東通原子力発電所1号炉審査資料	
資料番号	A1-CA-0101
提出年月日	2021年12月16日

東通原子力発電所 津波の評価について (コメント回答)(補足説明資料)

2021年12月16日
東北電力株式会社

【連動型地震と内閣府(2020a)の想定津波群の比較】

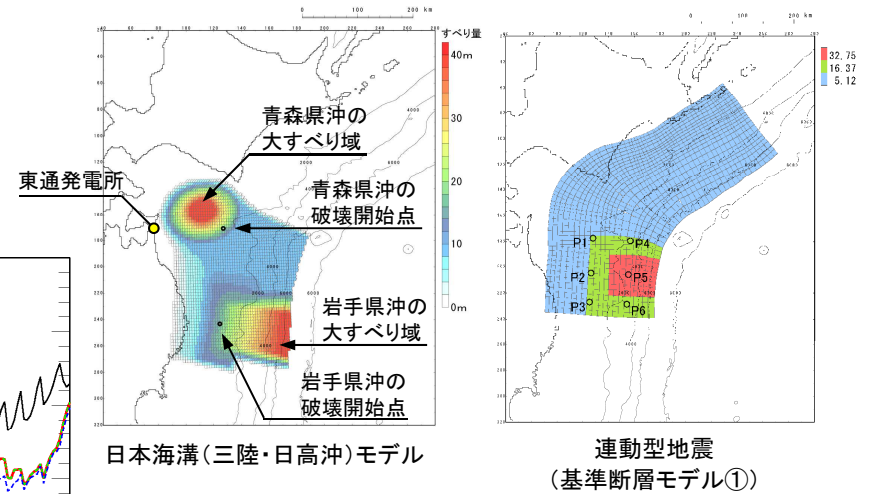
S200

- 青森県南部における平沼から天ヶ森付近の部分的な範囲において、内閣府(2020a)の想定津波群が連動型の想定津波群を上回る要因について、内閣府(2020a)日本海溝(三陸・日高沖)モデルの青森県沖に破壊開始点を設定したケース、岩手県沖に破壊開始点を設定したケース及び連動型地震の想定津波群に支配的な基準断層モデル①を対象に、津波の伝播特性(スナップショット)及び青森県沿岸の津波高(水位時刻歴波形)の比較から分析する。

【沿岸の津波高さに与える支配的要因】

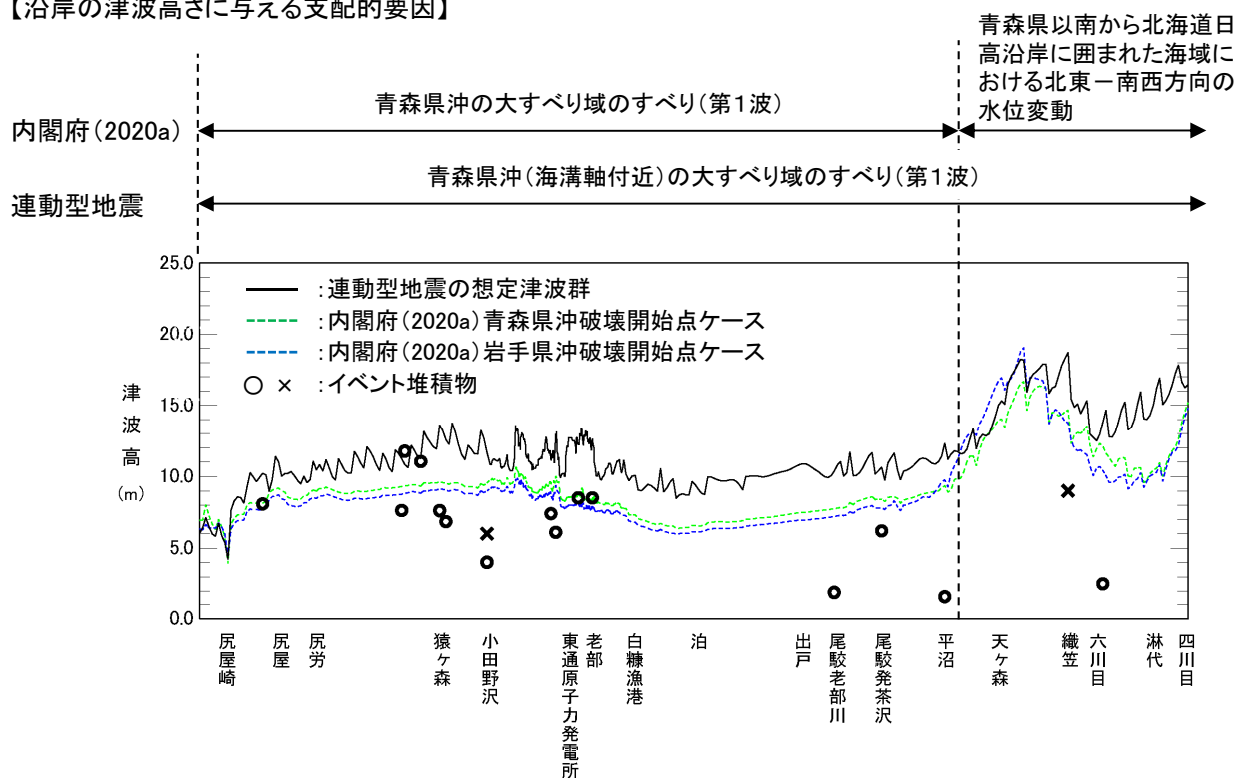
S200

- 青森県南部における平沼から天ヶ森付近の部分的な範囲において、内閣府(2020a)の想定津波群が連動型の想定津波群を上回る要因について、内閣府(2020a)による日本海溝(三陸・日高沖)モデル及び連動型地震の想定津波群に支配的な基準断層モデル①を対象に、津波の伝播特性(スナップショット)及び青森県沿岸の津波高(水位時刻歴波形)の比較から分析した。
- 分析の結果、連動型地震は青森県沿岸全域に亘って第1波の影響が支配的であるのに対し、内閣府(2020a)については、青森県から北海道沿岸の閉鎖領域の中で青森県沖の大すべり域のすべりが発生するため、同すべりによる隆起・沈降に伴う水位変動が増幅し、平沼から天ヶ森付近の部分的な範囲で連動型地震の水位を上回ったものと考えられる。
- なお、発電所前面においては、上記の水位増幅は認められないことを確認した。

【プレート間地震と十勝沖・根室沖から岩手県沖北部の連動型地震の比較】

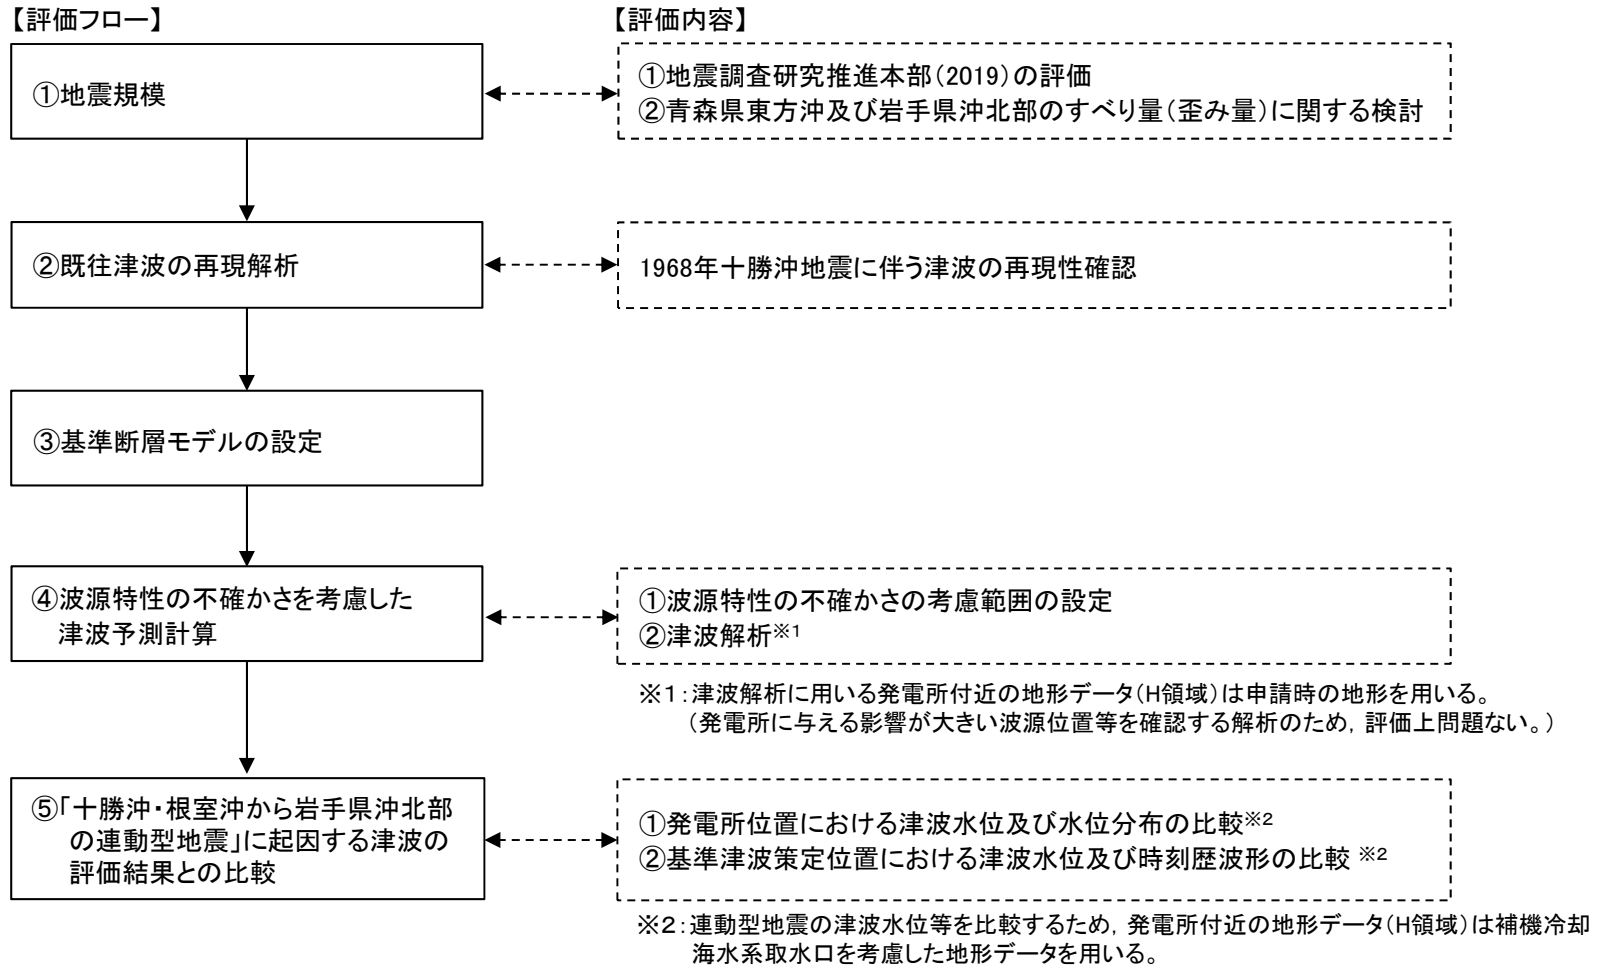
No.	コメント時期	コメント内容
S43	2016年8月26日 第394回審査会合	各断層モデルによる計算結果の比較から、プレート間地震は連動型地震に包含されるため、その位置付けを整理すること。

- 地震調査研究推進本部(2019)では、青森県東方沖及び岩手県沖北部の領域において、プレート間地震(M7.9)を評価していることを踏まえ、基準津波の評価対象地震の1つとして選定し、土木学会(2002, 2016)を参考に波源特性の不確かさを考慮して津波高さを評価した。
- ただし、プレート間地震の波源域及び地震規模は、十勝沖・根室沖から岩手県沖北部の連動型地震(Mw9.0)に包含されるとともに、連動型地震による基準津波策定位置及び敷地前面の津波高さと比較して十分小さいことを確認したことから、今回、影響検討用として位置付けを変更する。

143測線

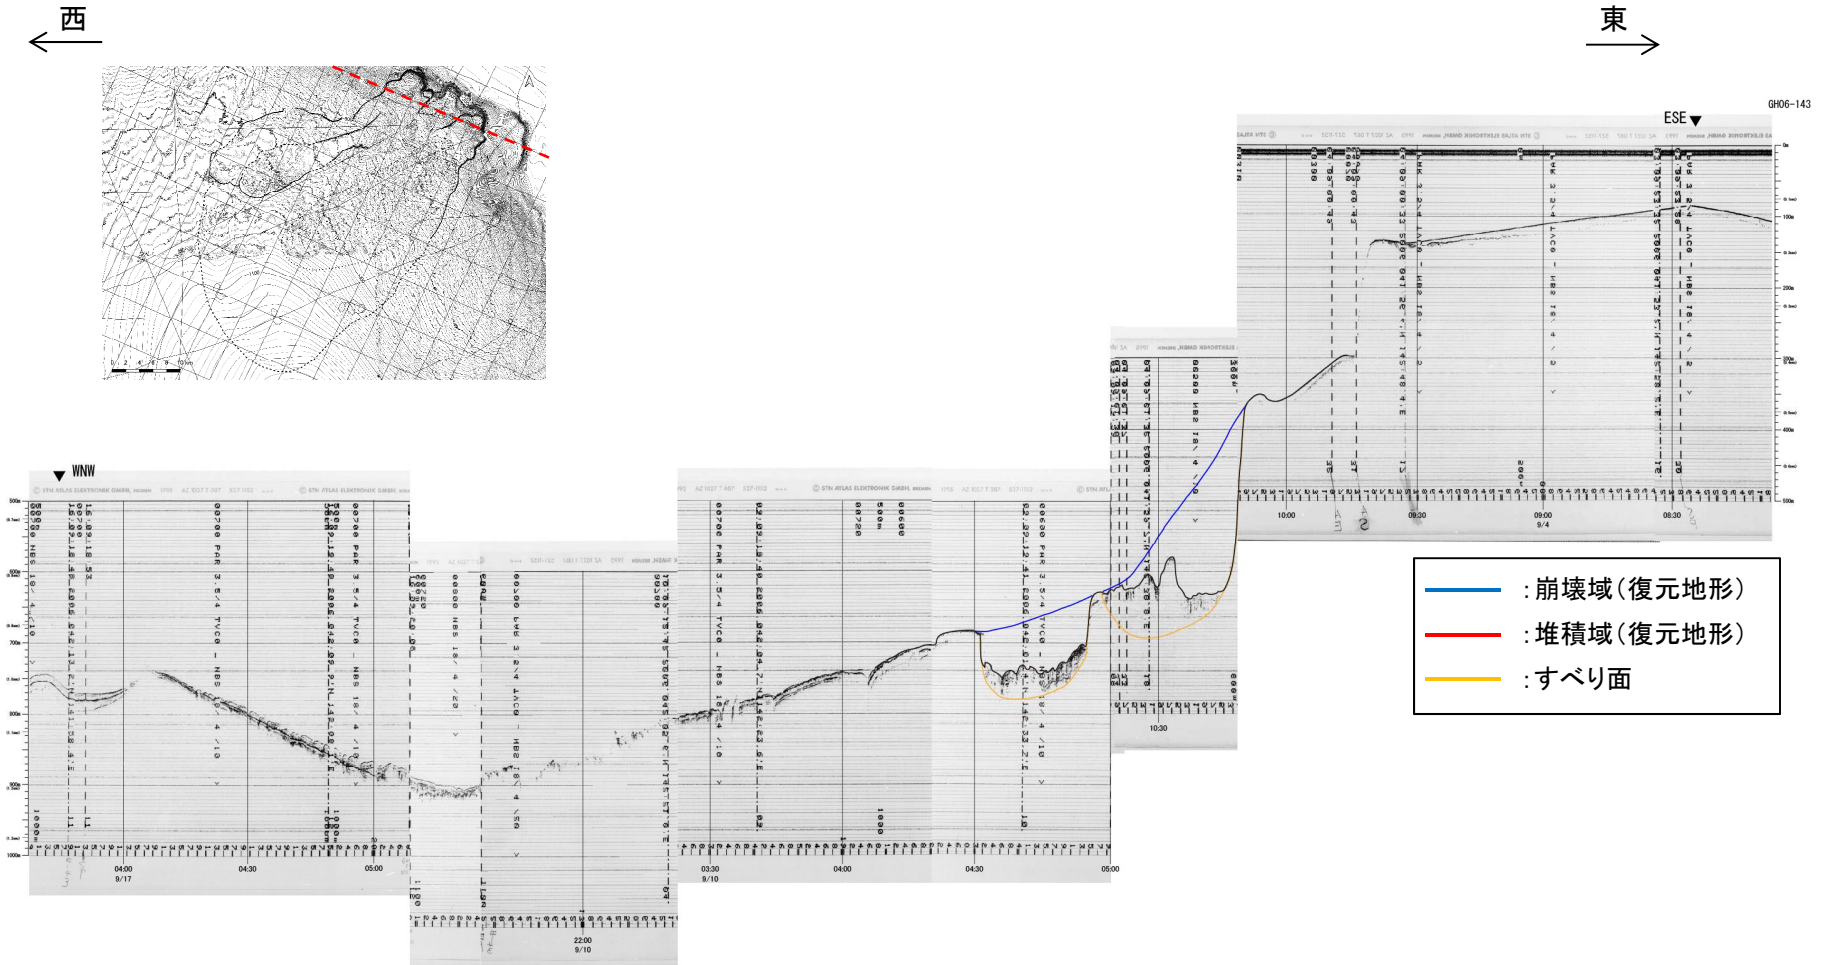
S37

145測線

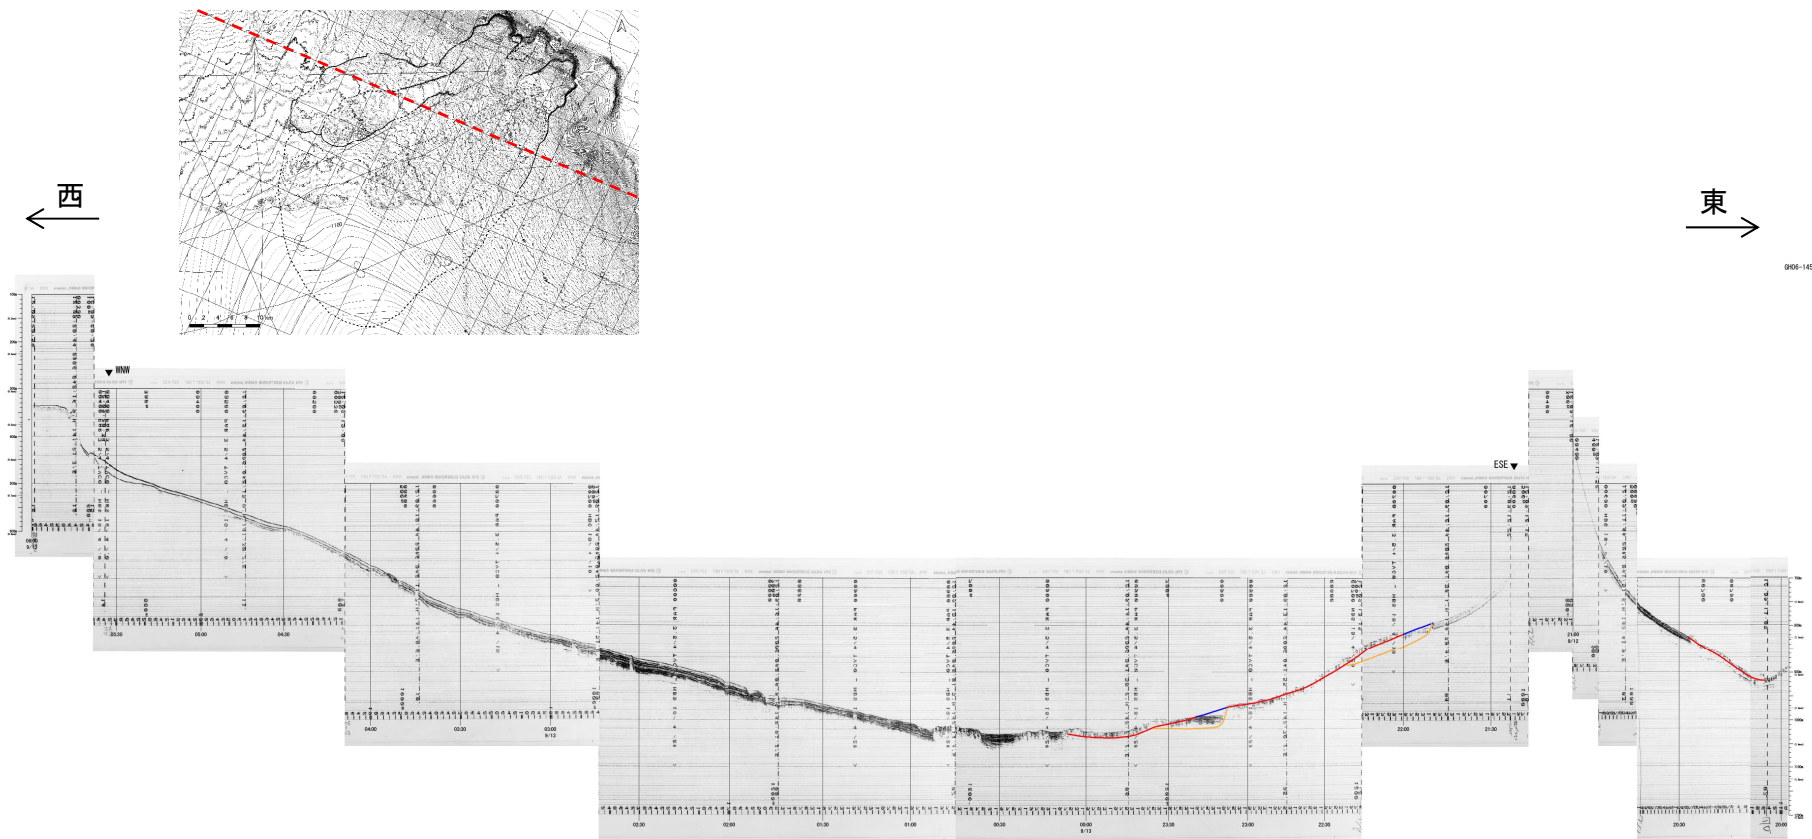
S37

3.2 崩壊域、堆積域及び海底地すべりのすべり面の推定結果:146測線

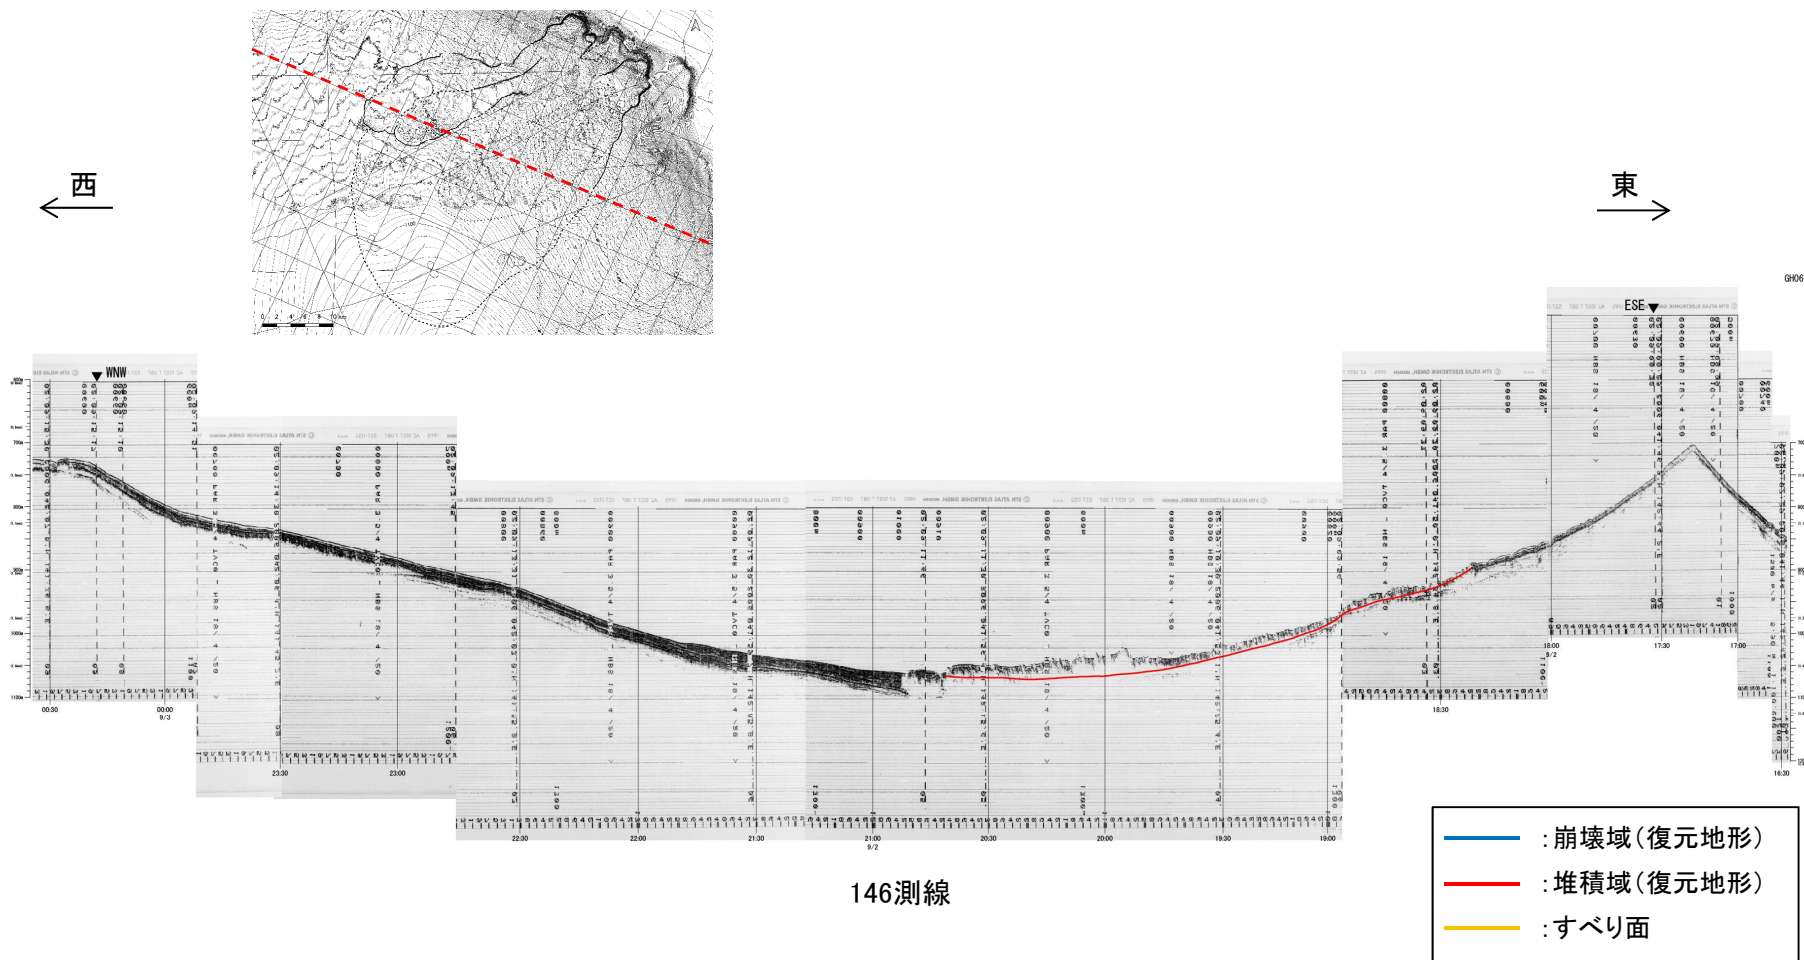
S37

147測線

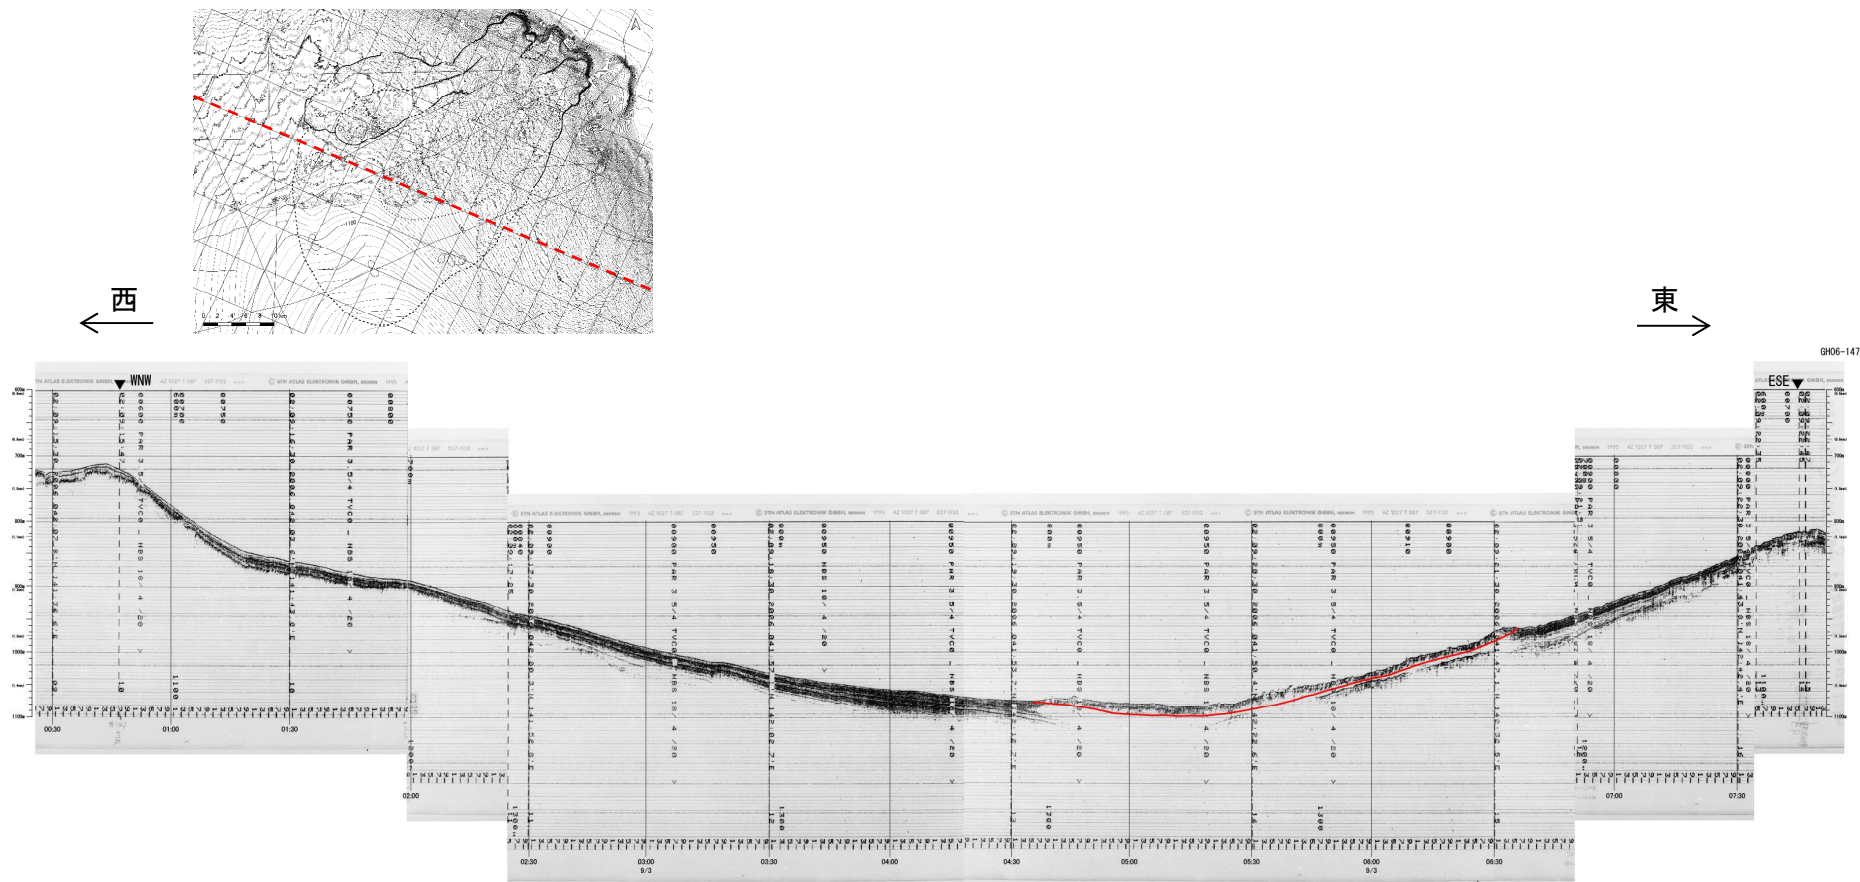
S37

150測線

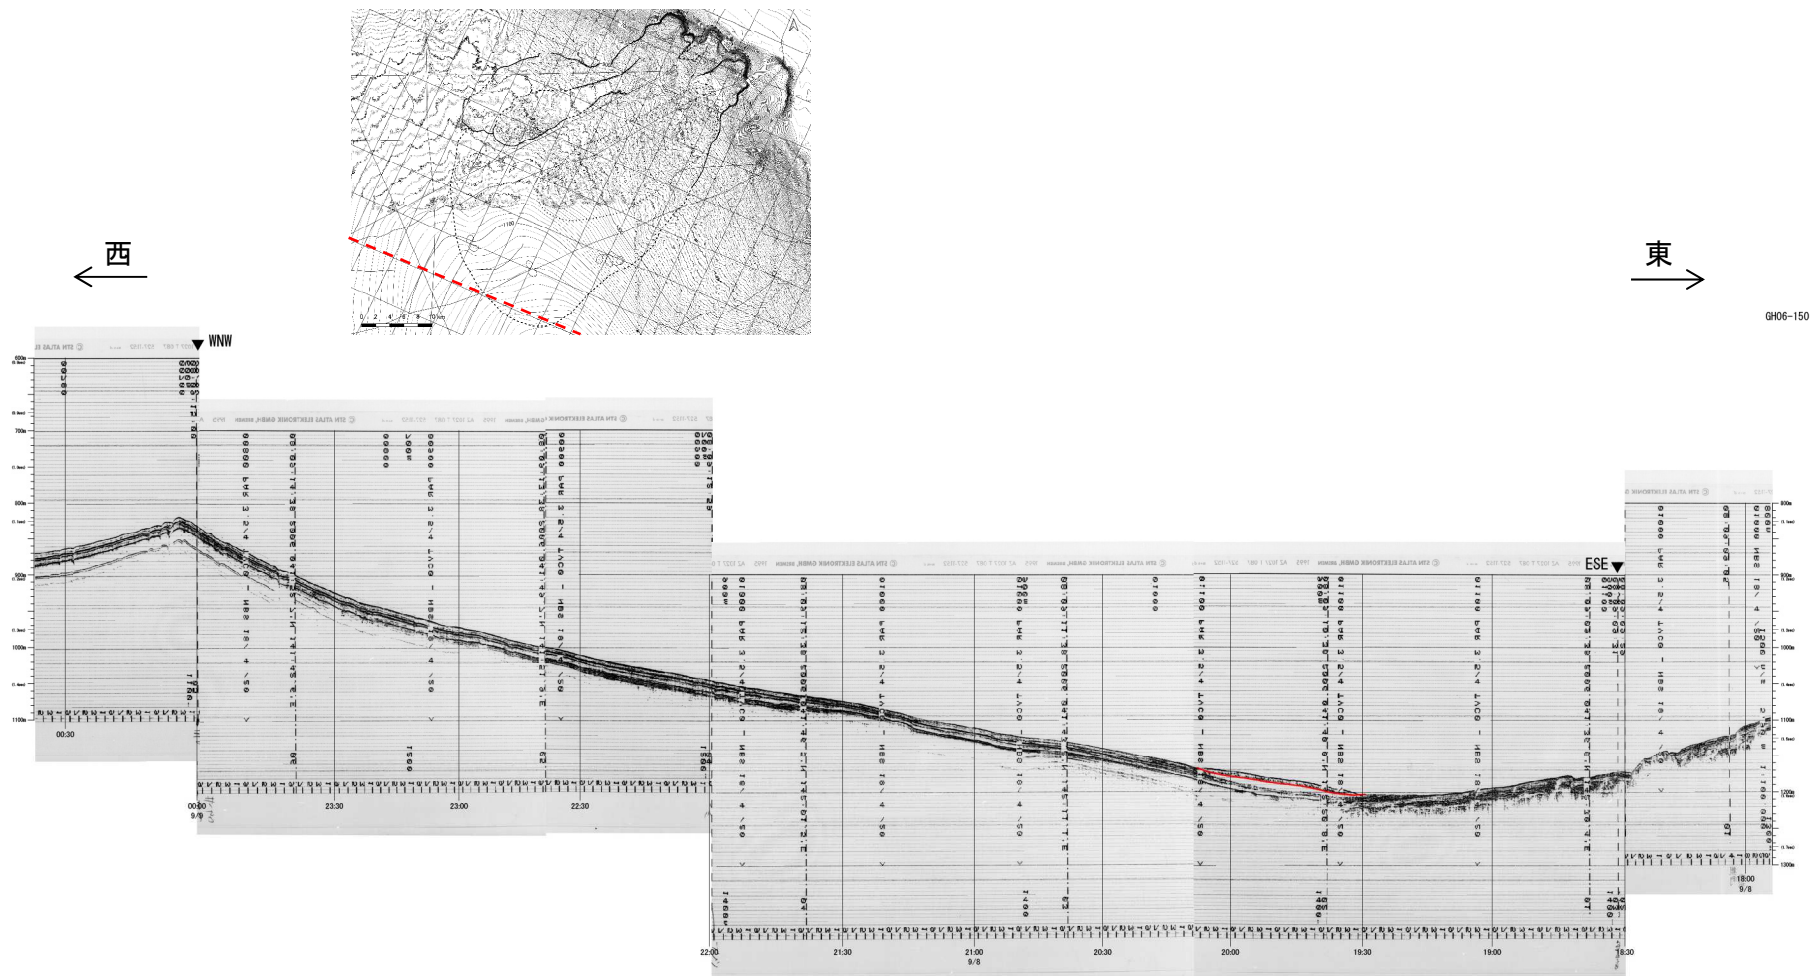
S37
